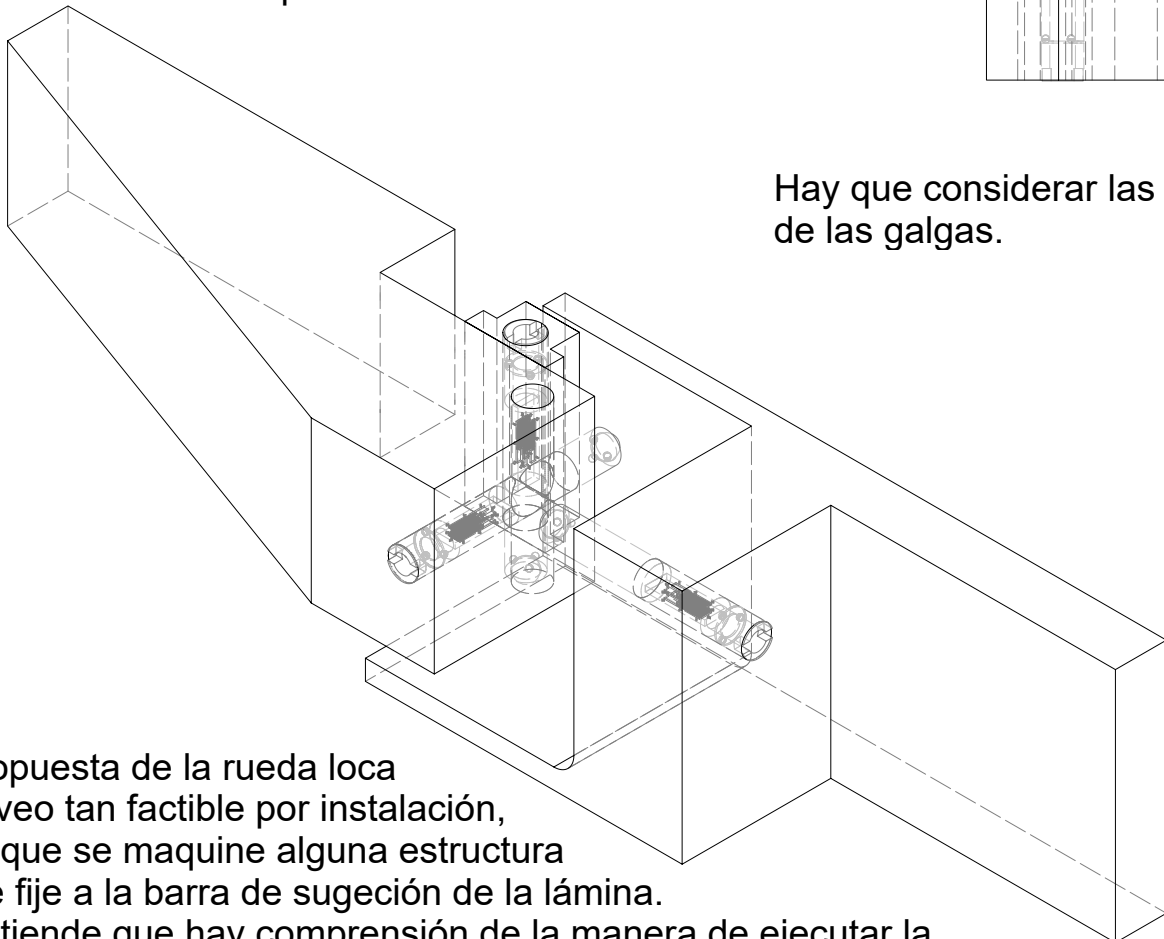
Hay que buscar una forma de montar una componente para evitar el cruce. Aquí se propone cambiar el eje vertical, pero queda a criterio del diseñador.

Notese que las galgas están dentro de las cavidades de medición, esto con el fin de evitar cualquier movimiento no deseado al usar el método de medición por la deformación de la lámina.

Hay que considerar las conexiones de las galgas.

La propuesta de la rueda loca no le veo tan factible por instalación, salvo que se maquine alguna estructura que le fije a la barra de sugesión de la lámina. Se entiende que hay comprensión de la manera de ejecutar la medida de la deformación, si no, se debe tener una reunión urgente.
